**AVIS RELATIF À LA PROTECTION
CONTRE LES EVENTUELS EFFETS NOCIFS ET NUISANCES
PROVOQUÉS PAR LES RAYONNEMENTS NON IONISANTS
GÉNÉRÉS PAR DES ANTENNES ÉMETTRICES STATIONNAIRES**

Commune : TOURNAI - Exploitant : PROXIMUS

Référence exploitant : 69ZTO

Rapport n° 3118 / 2025

Figure 1 : Vue en plan des lieux de séjour et des points de contrôle

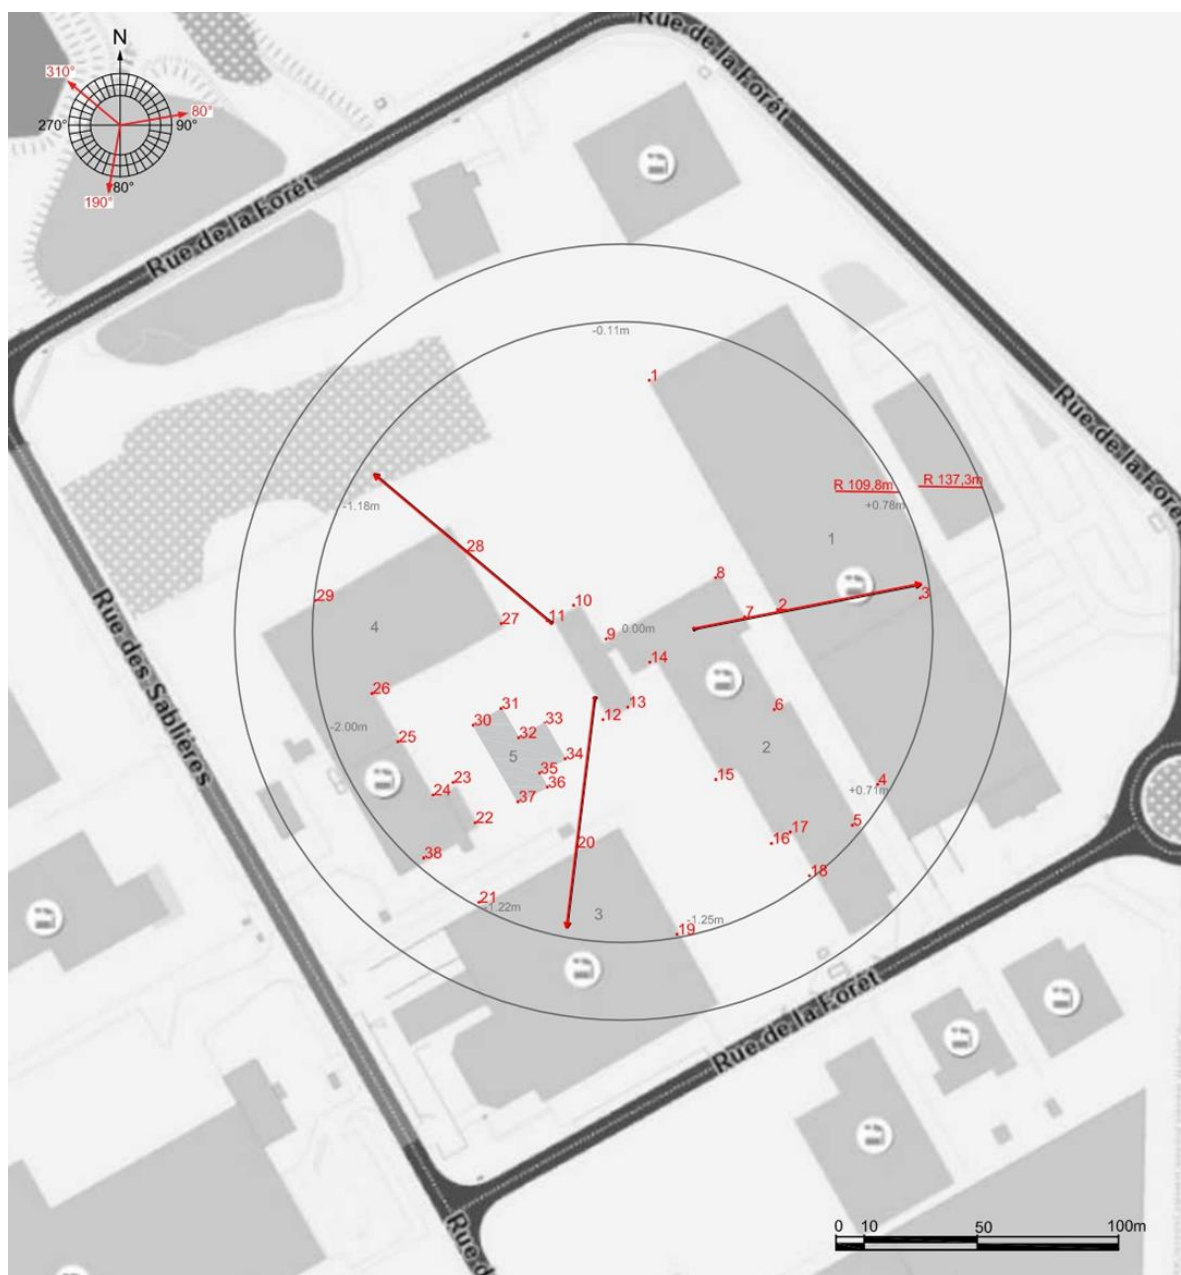
- le numéro du point de contrôle repris sur un des plans de la figure 1;
- le numéro du LS dans lequel se trouve le point de contrôle de la 1^{ère} colonne ;
- l'atténuation d'obstacle prise en compte pour le calcul de l'indice d'exposition dans le LS ;
- le résultat du calcul de l'indice d'exposition.

N° point de contrôle	LS	Atténuation (dB)	Indice d'exposition relatif à la limite par installation IE_i
3	1	3,0	0,173
19	3	3,0	0,087
21	3	3,0	0,075
4	1	3,0	0,062
20	3	3,0	0,062
2	1	3,0	0,058
18	2	3,0	0,055
5	2	3,0	0,049
38	4	3,0	0,042
28	4	3,0	0,037
22	4	3,0	0,036
34	5	3,0	0,035
7	2	3,0	0,034
16	2	3,0	0,030
1	1	3,0	0,027
36	5	3,0	0,025
35	5	3,0	0,024
37	5	3,0	0,024
17	2	3,0	0,023
24	4	3,0	0,019
23	4	3,0	0,018
26	4	3,0	0,014
15	2	3,0	0,010
25	4	3,0	0,010
27	4	3,0	0,008
6	2	3,0	0,007
32	5	3,0	0,005
30	5	3,0	0,004
8	2	3,0	0,003
33	5	3,0	0,003
31	5	3,0	0,001
13	2	3,0	0,000
12	2	3,0	0,000
10	2	3,0	0,000
11	2	3,0	0,000

En ce qui concerne les antennes de l'installation mentionnées dans le tableau 1, la distance maximale à laquelle la limite pourrait être atteinte, à l'extérieur, est égale à 127,3 m. S'il n'y a pas de LS à une distance inférieure, les antennes respectent forcément la limite d'immission.

Dans le cas des LS situés à l'intérieur des bâtiments, une atténuation d'obstacle est prise en compte et il en résulte que la distance maximale à laquelle la limite pourrait être atteinte se réduit à 99,8 m.
